Dodatek č. 3

KE SMLOUVĚ O DÍLO ZE DNE 9. 9. 2019

1. Smluvní strany uzavřely dne 9. 9. 2019 Smlouvu o dílo (ve znění jejího dodatku č. 1 ze dne 29. 10. 2019 a dodatku č. 2 ze dne 12. 10. 2020), (dále jen „Smlouva“) na plnění veřejné zakázky na stavební práce s názvem „Nový pavilon goril“ (dále jen „Veřejná zakázka“).

Název:	Nový pavilon goril
--------	--------------------

Přílohy: č.1 - schéma oplocení - typový dílec
č.2 - schéma oplocení

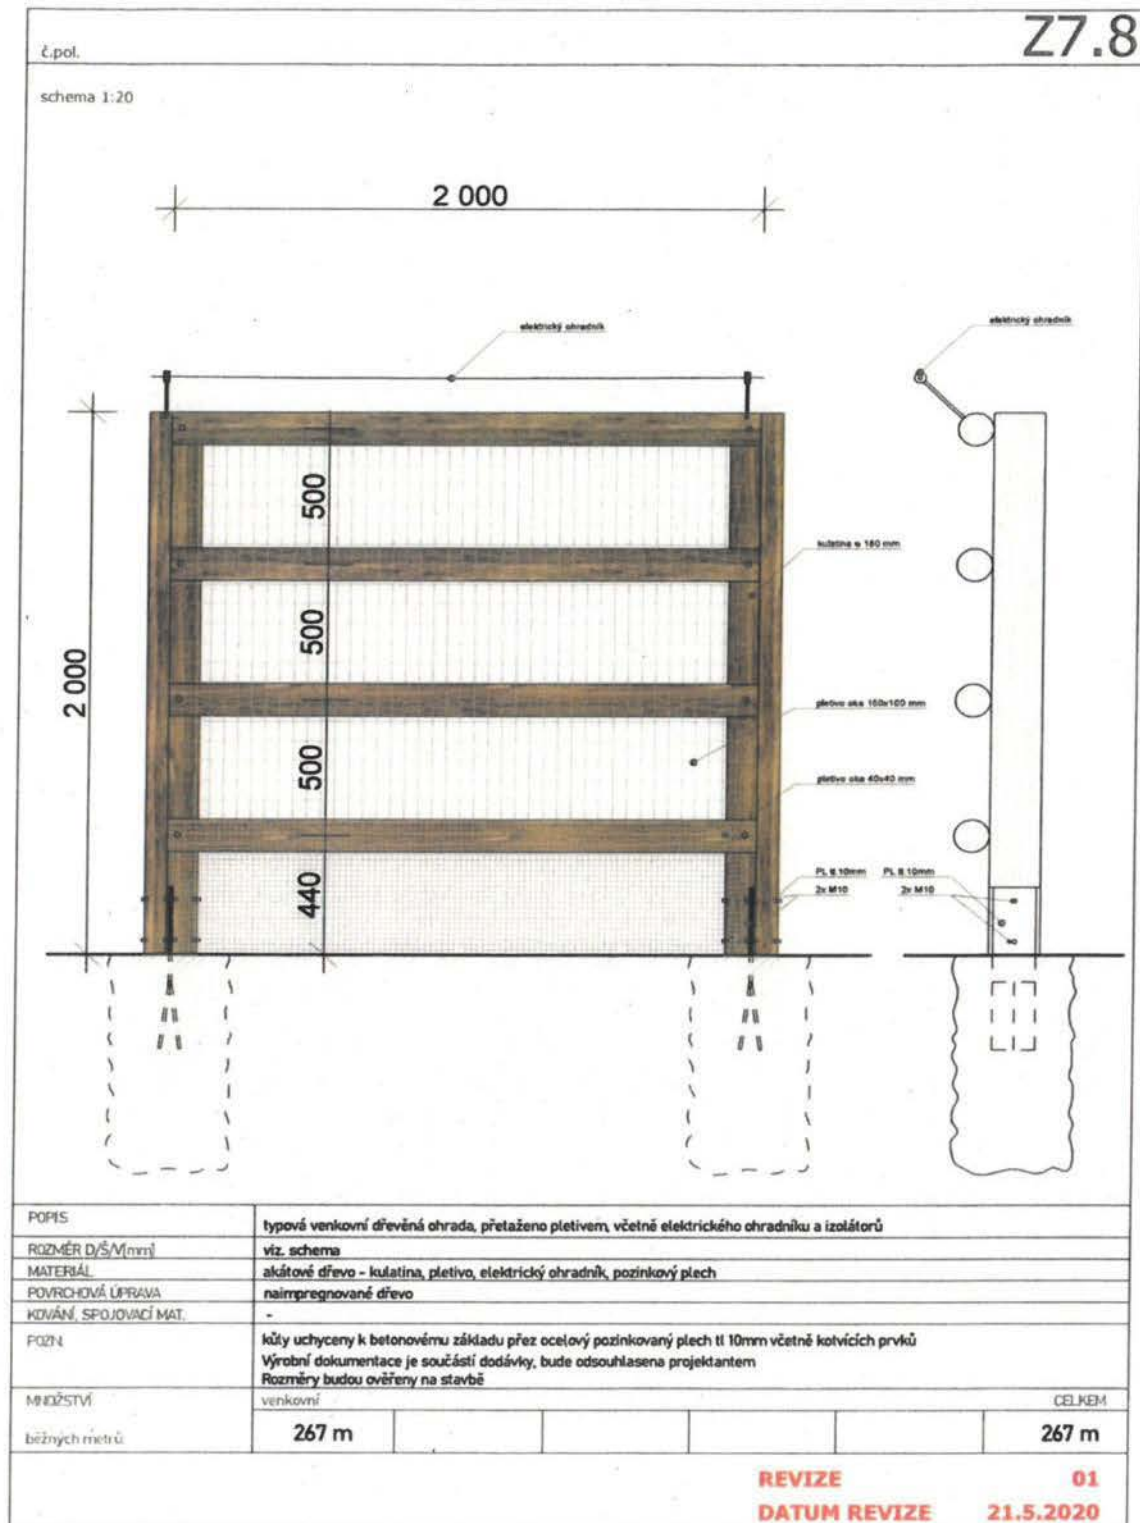
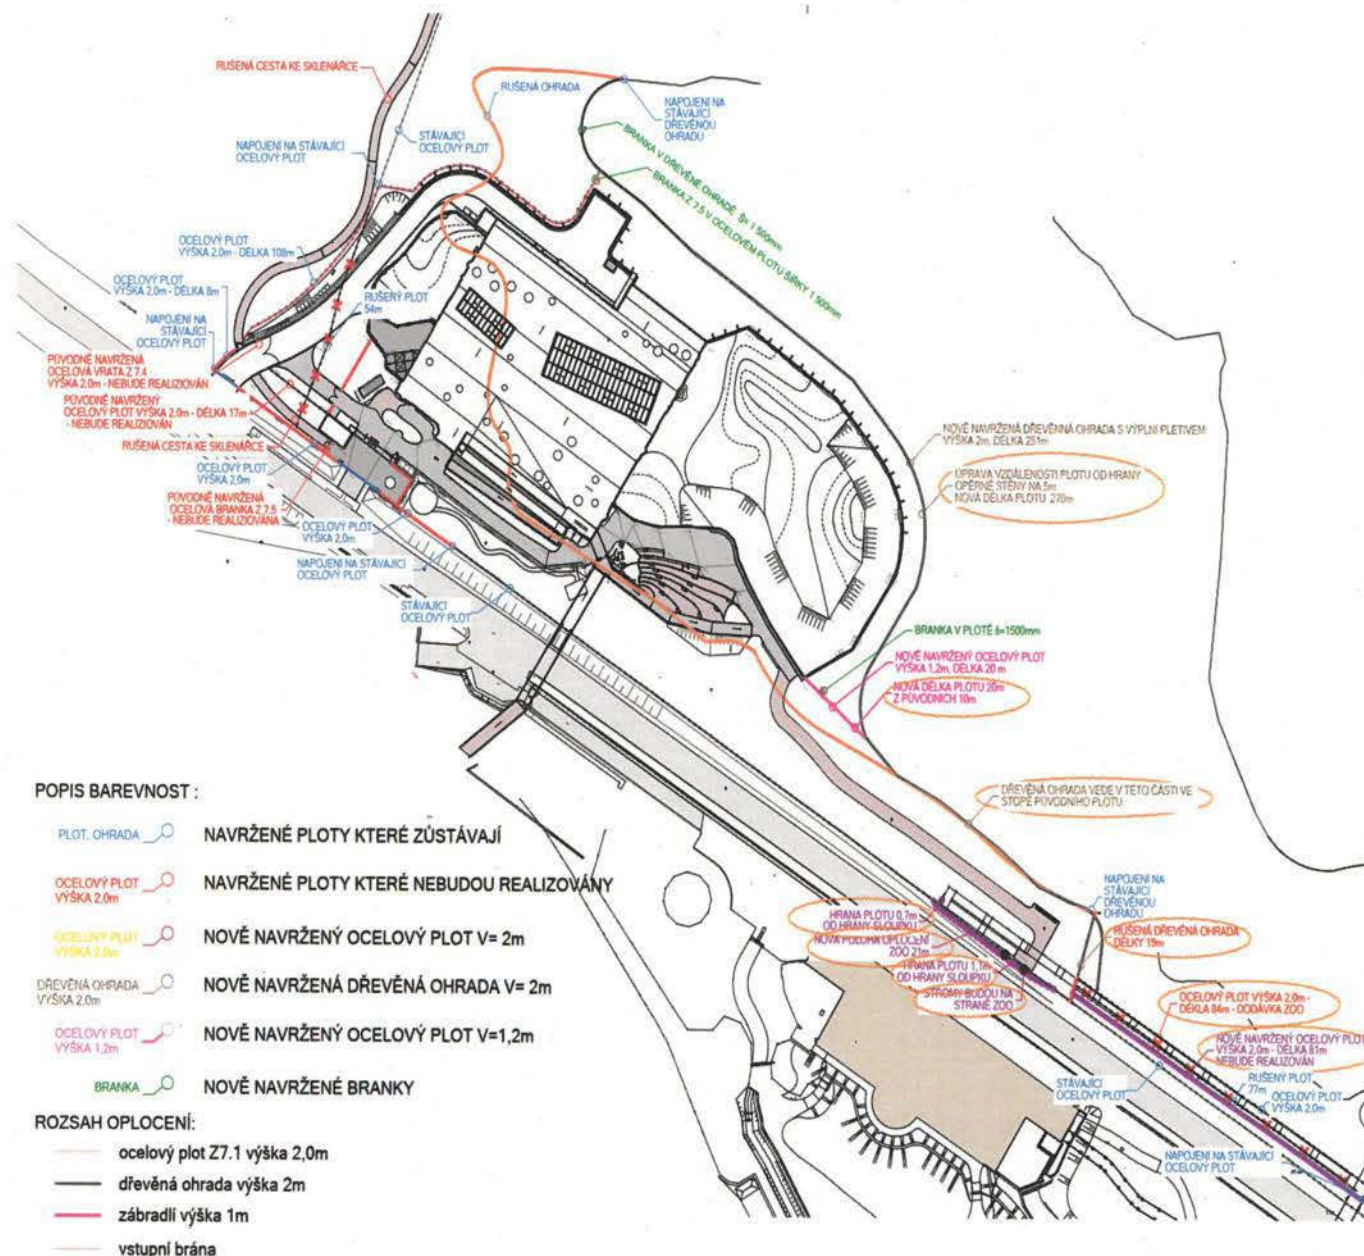
Změna vznikla na základě požadavku Objednatele - Zoo Praha v souvislosti s návazností na oplocení pavilonu žiraf a v návaznosti na úpravu celkového řešení oplocení a terénních úprav celého pavilonu goril. Tato změna se nepovažuje za podstatnou změnu závazku ze smlouvy na veřejnou zakázku na základě § 222 odst. 5.

1. Předmět změny: Nová dispozice oplocení areálu a změna řešení oplocení

09.01.02.01.....0007. 1	Zámečnický výrobek Z7.9.1 - dřevěný plot v.=2,0 m dle schématu (viz příloha Z1.22)	270,00	bm	1 758,00	474 660,00 Kč
09.01.02.01.....0005.	Zámečnický výrobek Z7.5 - ocelová bránka š.1,5 m	2,00	ks	14 146,31	28 292,62 Kč

Přílohy: č.1 - změna tvaru madla na zábradlí Z5.5 a Z5.7

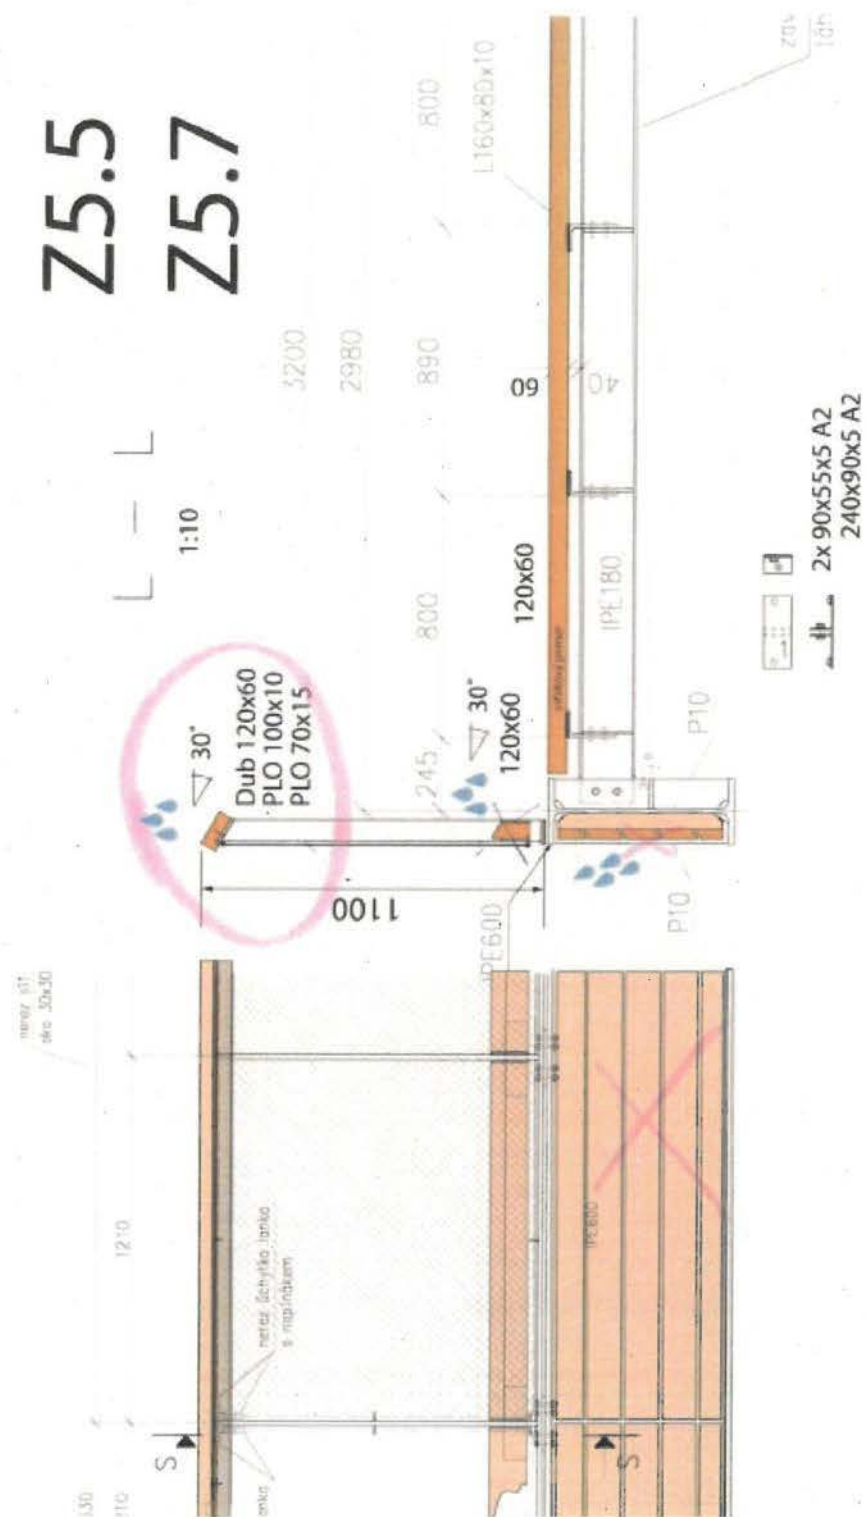
Změna vznikla na základě požadavku Objednatele. Předmětem změny je sjednocení provedení madel zábradlí v celém areálu zoo. Řešeno na KD 24, bod 17.3. Tato změna se nepovažuje za podstatnou změnu závazku ze smlouvy na veřejnou zakázku na základě § 222 odst. 7.

1. Předmět změny: Změna tvaru madla na zábradlí Z5.5 a Z5.7

Výkresová příloha č. 1 k ZL č. 3 ze dne 14.7.2020_ vnitřní strana TRK 44, venkov.výběh nechov. skupiny, pavilon goril, ZOO Praha

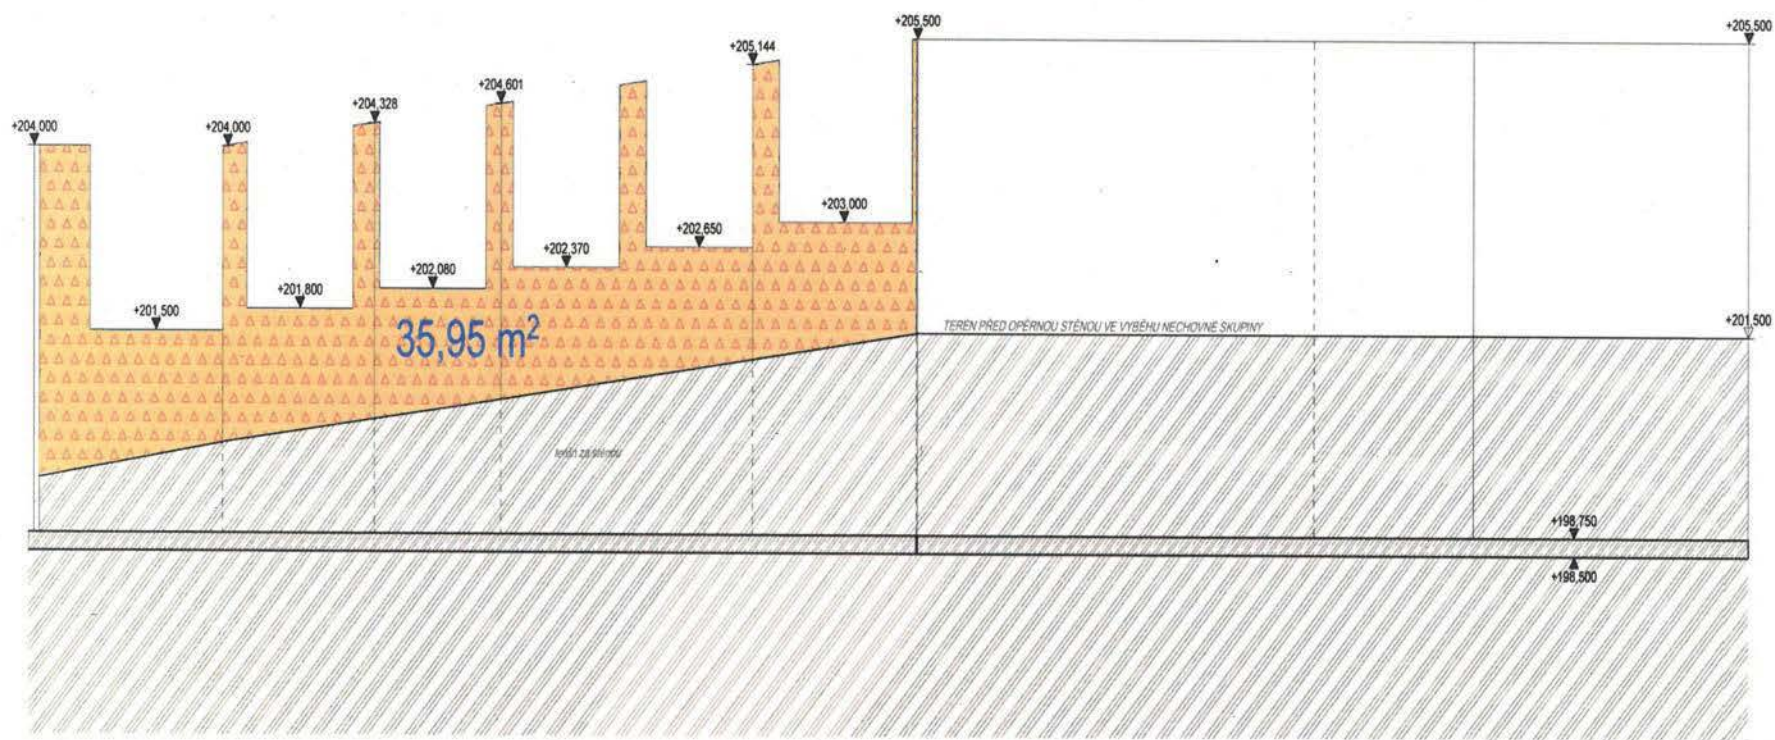
Návrh na změnu je na žádost Objednatele. Důvodem změny je zajištění bezpečnosti zvířat ve venkovním nechovném výběhu. Plastická fasáda není v tomto výběhu výtvarně nutná a její změna na malbu znamená finanční úsporu. Požadavek řešení na KD 32, bod. 32.8. Tato změna se nepovažuje za podstatnou změnu závazku ze smlouvy na veřejnou zakázku na základě § 222 odst. 4.

1. Předmět změny: Nahrazení torkretu na stěně TRK 44 a částí stěny TRK 45 za iluzivní malbu

- č.1 - výkres D.1.1.47
- č.2 - výkres D.1.1.45
- č.3 - výkres D.1.1.17
- č.4 - výkres D.1.1.15

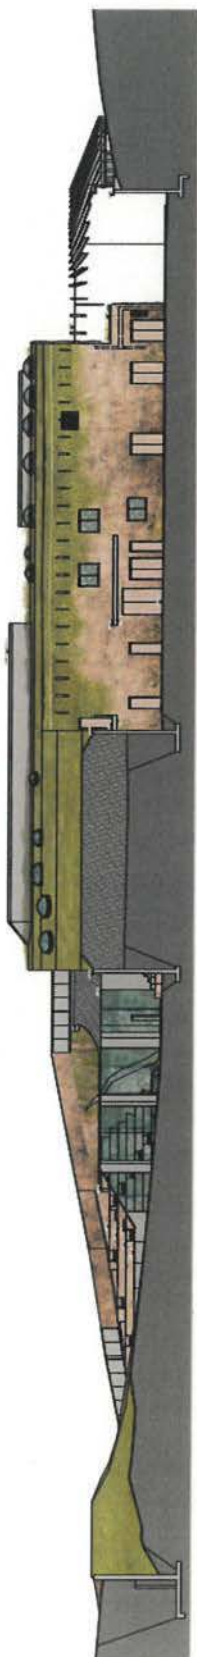
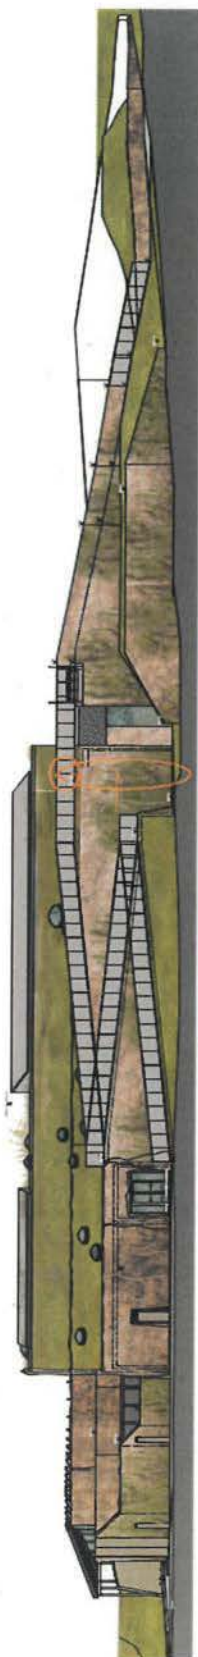
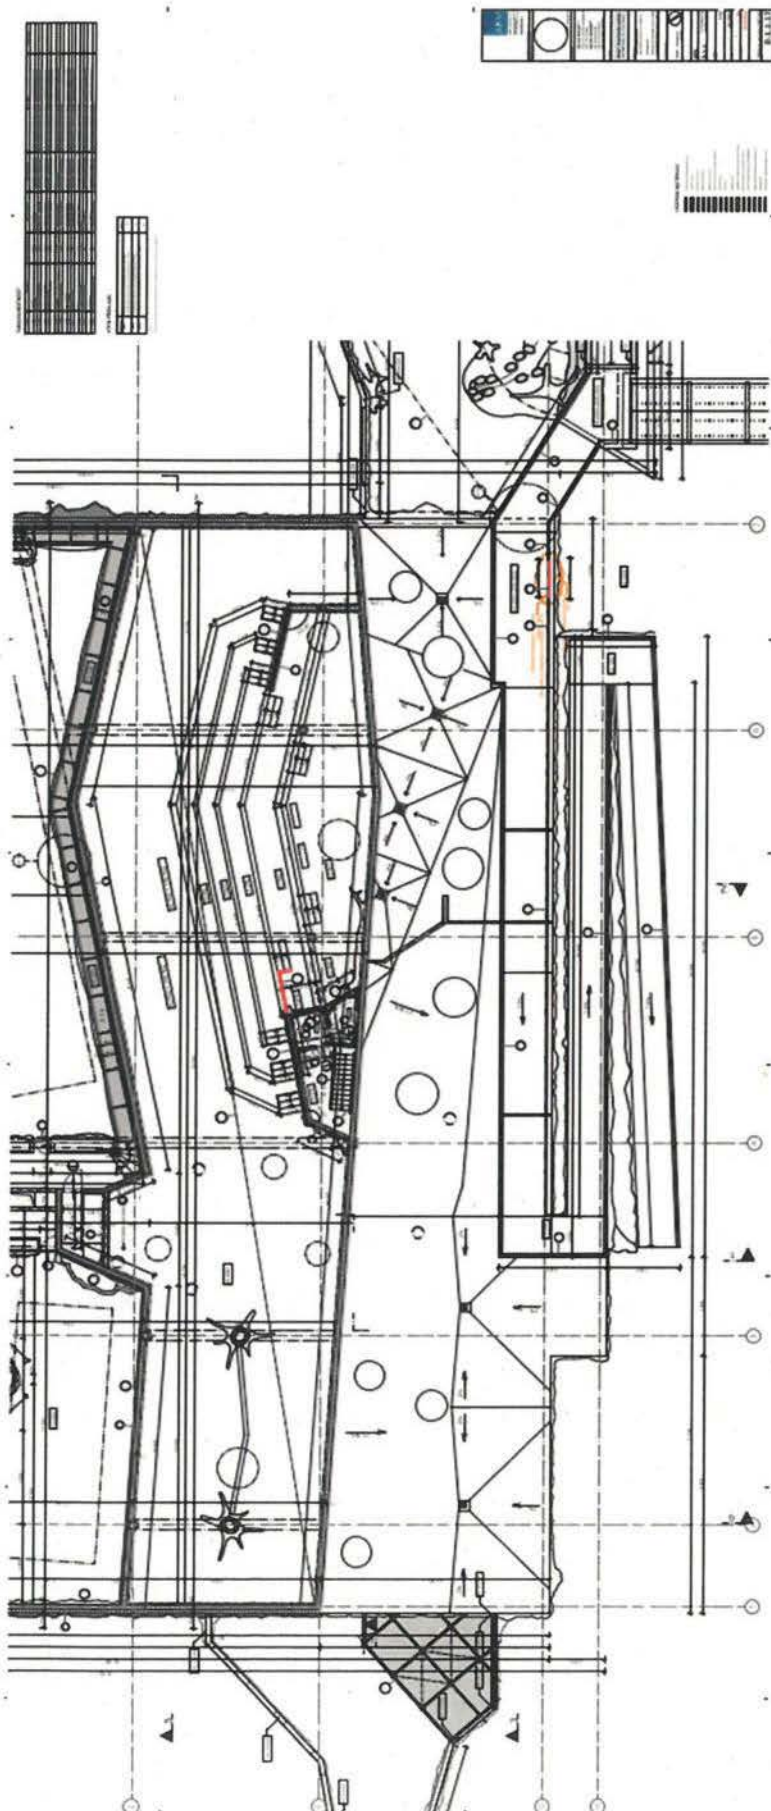
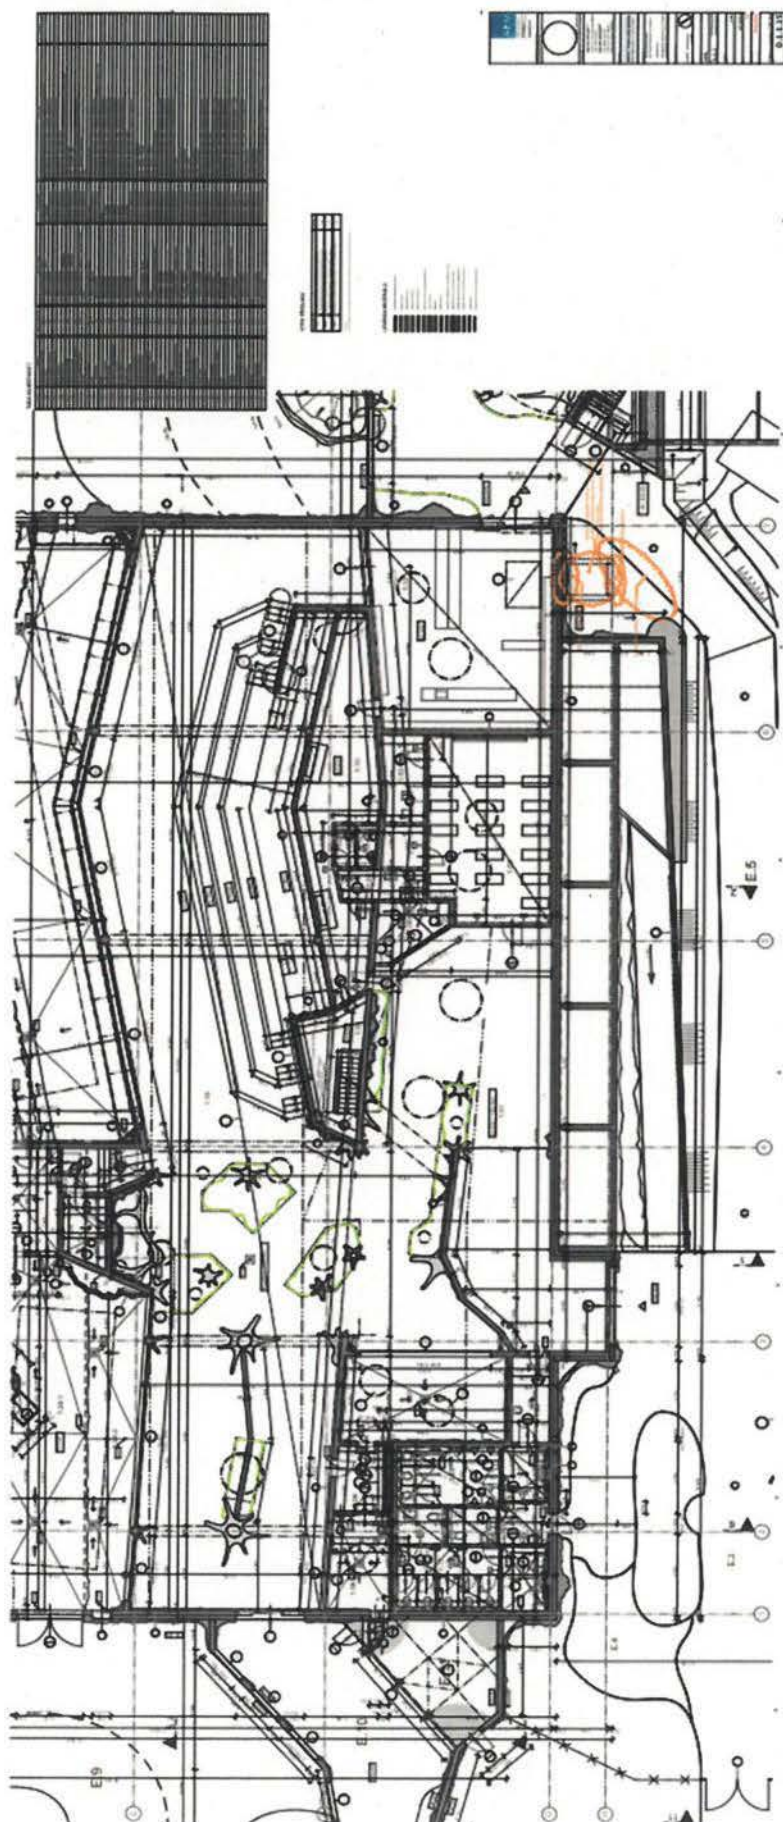
Návrh na změnu je na žádost Objednatele. Výtah není nezbytně nutný pro provoz pavilonu, tubus výtahové šachty narušuje celkový vizuální dojem stavby a provoz výtahu vyžaduje nemalé náklady, zejména chlazení v letním období. Zrušením výtahu dochází k podstatné úspoře ceny díla. Požadavek řešen na KD 32, bod 32.1 Tato změna se nepovažuje za podstatnou změnu závazku ze smlouvy na veřejnou zakázku na základě § 222 odst.4.

1. Předmět změny: Zrušení venkovního výtahu

Příloha č. 1 - typový příčný řez

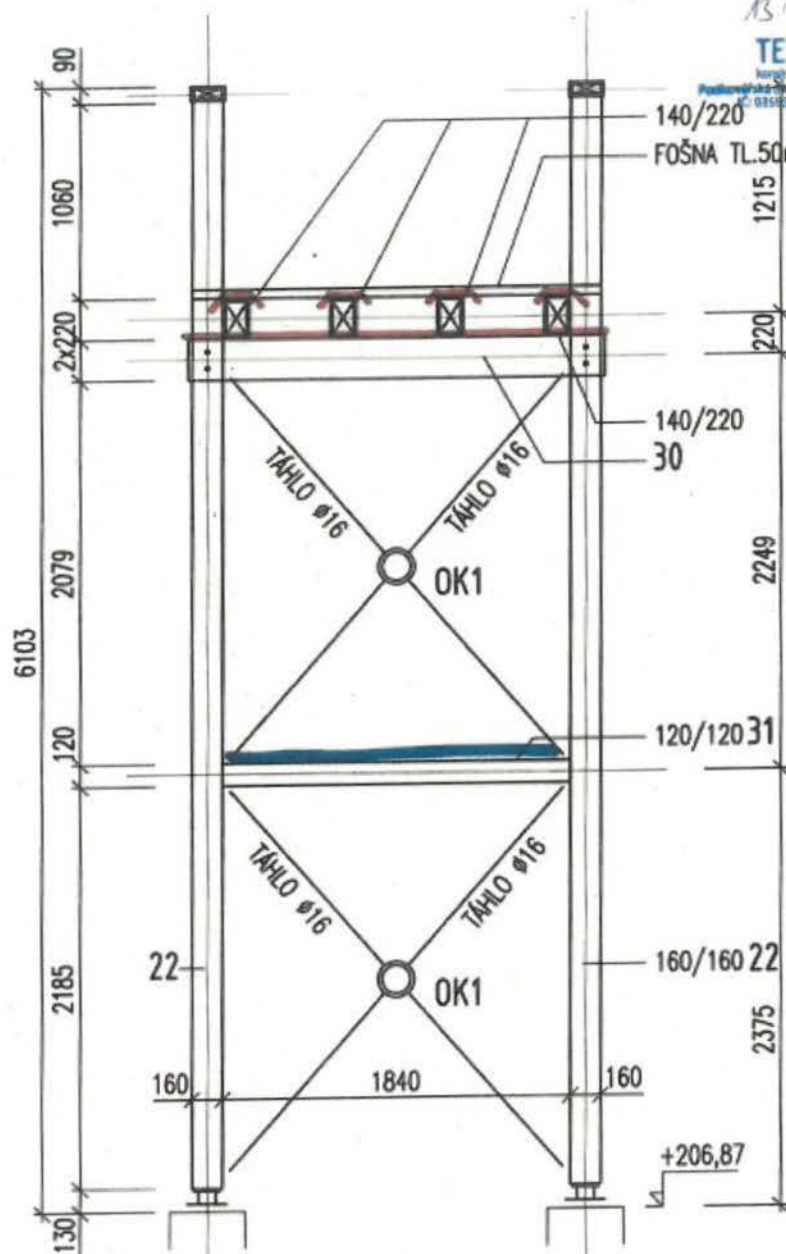
Změna vznikla na základě návrhu Zhotovitele. Dodatečnou ochranou prvků dřevěné konstrukce se prodlouží životnost konstrukce a tím dojde k úspoře nákladů Objednatel při údržbě. Požadavek řešen na KD 42. Tato změna se nepovažuje za podstatnou změnu závazku ze smlouvy na veřejnou zakázku na základě § 222 odst. 4.

1. Předmět změny: **Dodatečná ochrana dřevěné konstrukce lávky**

Kód položky		Množství	mj	Jednotková cena	Cena celkem
URS 62853009 (II/20)	Pás asfaltový natavitelný modifikovaný SBS tl 5,2mm pro jednovrstvé hydroizolace natavitelné i kotvené s vložkou ze skleněné tkaniny a hrubozrnným břidličným posypem na horním povrchu	152,20	m2	179,00	27 243,80
URS 31140248 II/20)	Vrut ocelový FeZn drážka hvězdicová taliřová hlava	3,00	ks	306,00	918,00
URS 13814201 II/20)	Plech hladký Pz jakost DX51+Z275 tl 1,5mm tabule	0,221	t	33 600,00	7 425,60
URS 764212433 (II/20)	Oplechování rovné okapové hrany z Pz plechu rš 250 mm	167,00	m	207,00	34 569,00
